Istres Recyclage Energie Nouvelle

PC11 Annexe Etude d'impact :

Mémoire en réponse à l'avis de la Mission régionale d'autorité environnementale
PACA

Mémoire en réponse à l'avis de la Mission régionale d'autorité environnementale PACA sur le projet de recyclage et énergies, site de La Grande (N° MRAe 002186/A P - 002338/A P)

Extrait du plan de masse (PJ n°2)

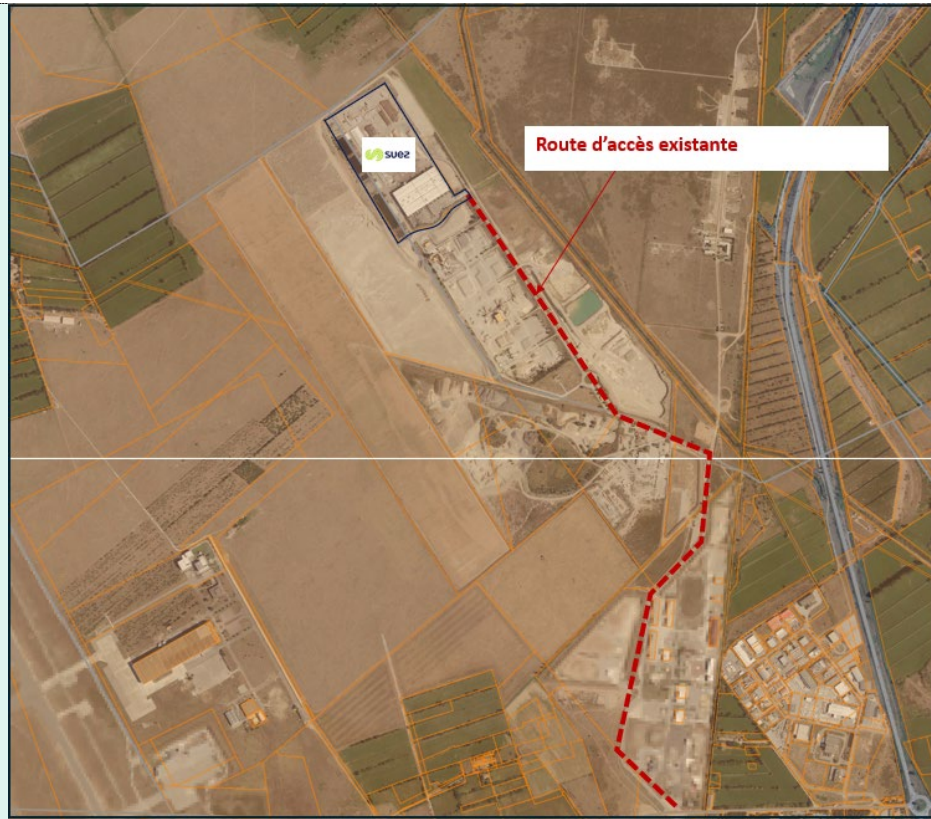
La MRAe recommande de compléter le périmètre de projet pris en compte dans l'étude d'impact par les sites de stockage délocalisés issus de la méthanisation, le raccordement au réseau de distribution et le poste d'injection du biométhane, d'en analyser les incidences et de prévoir, le cas échéant, des mesures d'évitement et de réduction adaptées.

Le biométhane produit par l'unité de méthanisation sera injecté dans le réseau gaz de GRDF. Le poste d'injection de biométhane sera implanté sur le site lui-même (repère n°11 sur le plan de masse).

L'unité de valorisation énergétique de déchets de type CSR a besoin quant à elle de gaz pour démarrer le four lors de sa mise en service et redémarrer ce dernier après les phases d'arrêt technique. Le poste d'alimentation de méthane sera implanté sur le site lui-même (repère n°12 sur le plan de masse).

Une seule et même canalisation sert à exporter le biométhane produit en continu et à alimenter l'unité de valorisation énergétique de type CSR. Le raccordement au réseau de gaz se fera au droit de la voirie existante d'accès au site. Les travaux de raccordement n'auront donc pas d'incidence dans la mesure où ils n'engendreront pas d'artificialisation de surface supplémentaire.

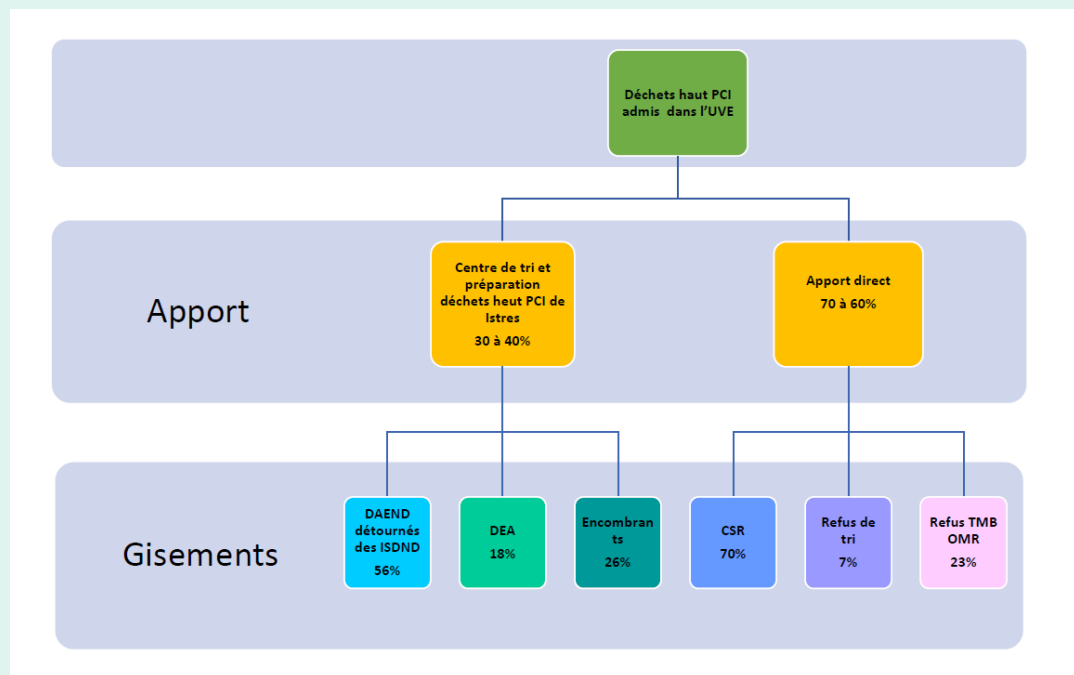
- en analysant les flux entrants actuellement en ISDND (notamment les installations déjà exploitées par le groupe du porteur du projet) pour déterminer si certains peuvent être détournés vers une installation de valorisation énergétique et pourraient alimenter le projet ;
- en étudiant la solution technique alternative de préparer du CSR répondant aux critères réglementaires en vigueur et de créer et exploiter une véritable chaufferie CSR.

Le plan d'approvisionnement en déchets haut PCI type CSR montre que plus de **la moitié du flux entrant dans le centre de tri et préparation CSR proviendra de DAEND détournés des ISDND du bassin provençal et rhodanien** dont l'ISDND d'Entraigues et celle des Pennes-Mirabeau exploitées par SUEZ. Afin de construire son plan d'approvisionnement, SUEZ a bien identifié les flux de déchets actuellement admis en stockage et qui **pourront être réorientés vers la valorisation énergétique** pour libérer de la capacité de stockage pour des déchets ultimes non valorisables énergétiquement.
